“Comité Técnico Asesor, CTA”

NOTA TÉCNICA No. 6

Comentarios técnicos referentes al soporte de vía del tramo subterráneo de la Línea 12 del Sistema de Transporte Colectivo Metro.

Elaborada para:
Secretaría de Obras y Servicios

Figura 1. Curvas esfuerzo deformación obtenidas por la empresa LIEC (pruebas de placa)

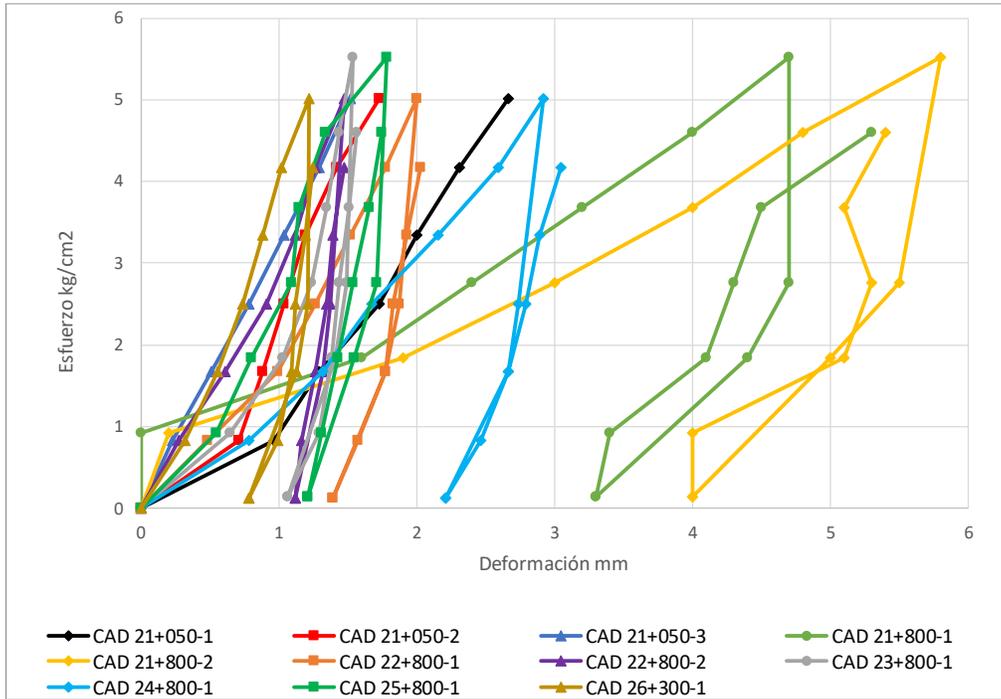
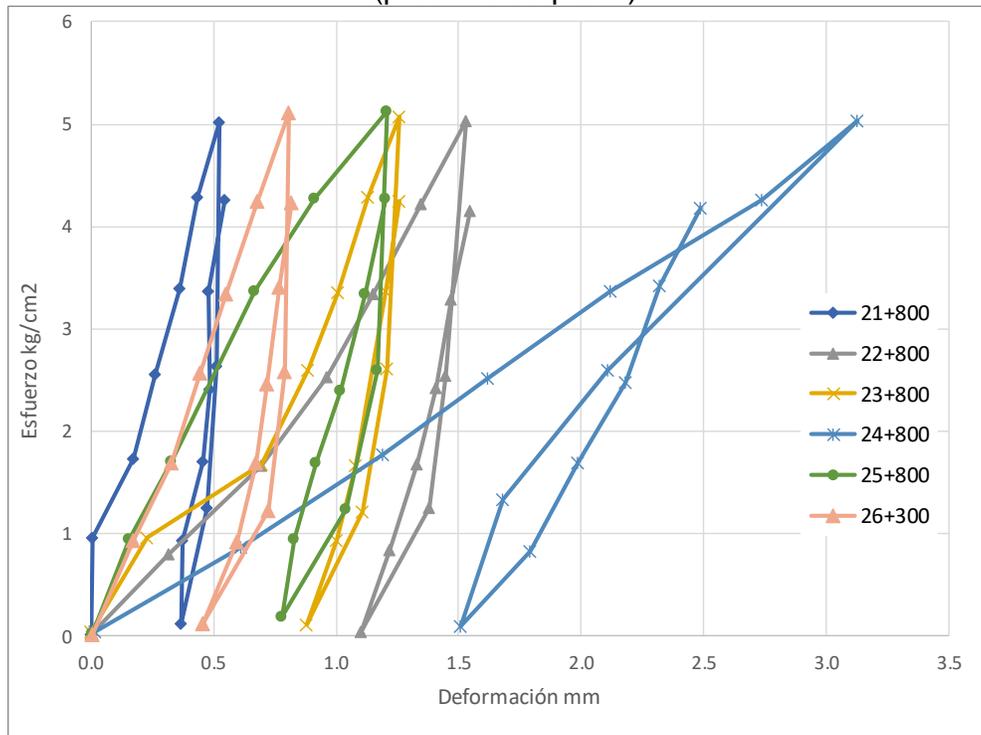
Las Figuras 1 y 2 presentan el resumen de las curvas esfuerzo-deformación obtenidas a partir de pruebas de placa realizadas por LIEC y LANCO, y presentadas por ICA. Como se puede observar las curvas exhiben una deformación plástica después del primer ciclo de carga-descarga, lo cual pone de manifiesto la no-linealidad esperada en estos materiales granulares, inclusive para los esfuerzos de trabajo de diseño, por lo que no pueden ser caracterizados mediante un modelo elástico lineal, como el utilizado en su modelo numérico de soporte de vía, que se describe en el informe “reporte geotécnico del estudio del comportamiento esfuerzo-deformación en los estratos de balasto y relleno grava-arena por el peso del tren en condición estática y dinámica” desarrollado por ICA. La Tabla 1 presenta la deformación plástica obtenida para estos materiales, asociada a una carga de trabajo de 5 kg/cm². **Considerando que las deformaciones se obtuvieron con un sólo ciclo de carga y descarga, se recomendó, realizar pruebas que consideren un mayor número de ciclos (al menos 50 ciclos para una carga de 2 kg/cm², y al menos 30 ciclos para una carga de 5 kg/cm²), con el fin de caracterizar adecuadamente el potencial de generación de deformaciones plásticas asociadas**

a la ocurrencia de una carga repetida. Sin embargo, a la fecha de elaboración de este informe, no se llevaron a cabo estas pruebas.

Con base en las pruebas de placa realizadas, se puede concluir que existe un alto potencial de generación de deformaciones plásticas durante carga cíclica, lo que debe tomarse en cuenta en la acumulación de asentamientos del soporte de vía a largo plazo, para los esfuerzos de trabajo, y por ende en el mantenimiento requerido.

Figura 4. Comparación de curvas granulométricas, con los estándares internacionales que norman este parámetro

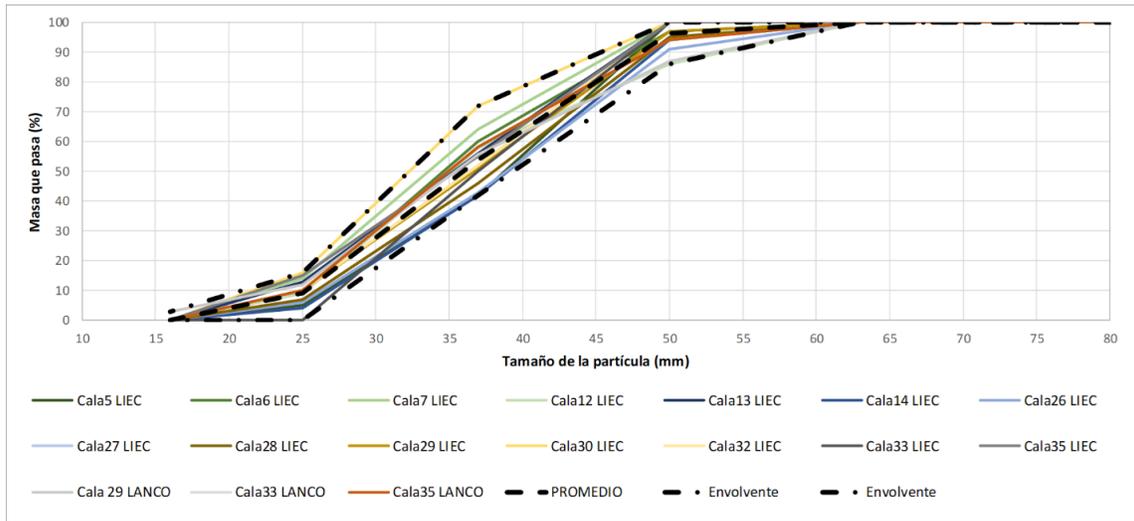
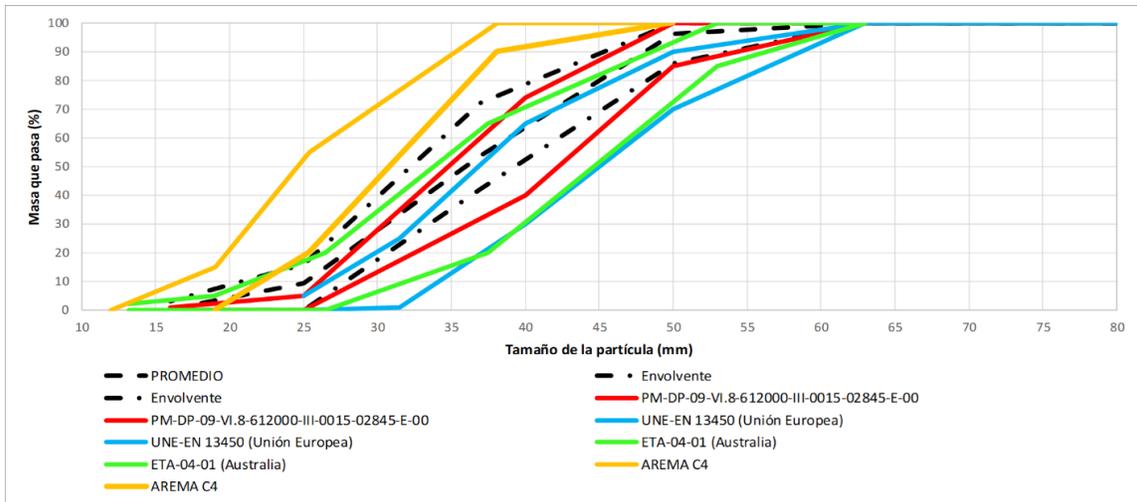
Con la finalidad de determinar la distribución de los tamaños de partícula del balasto encontrado in-situ, se llevaron a cabo pruebas de granulometría. La Figura 3 presenta las curvas granulométricas obtenidas por LIEC y LANCO para diferentes cadenamientos, así como su curva promedio y sus envolventes. Como podemos ver en la Figura 4 estas

curvas granulométricas difieren de los límites establecidos durante la etapa de diseño, los cuales pueden consultarse en el documento “PMDF-09-VI.8-612000-III-0015-02845-E-00”. Así mismo, las envolventes quedan por fuera de los límites establecidos por diferentes normativas internacionales, (i.e. UNE (Unión Europea); ETA-04-01 (Australia), Tipo C4 (AREMA)).

Como pudo observarse en la Figura 4, la distribución granulométrica del balasto colocado in-situ, no cumple con el estándar internacional AREMA. Por lo que su desempeño y vida útil pueden verse limitados, generando potencialmente problemas de nivelación del sistema de vías. Es evidente que el material de balasto ha sufrido una cierta degradación en el tiempo en lo que se refiere a su granulometría, debido a la rotura de partículas.
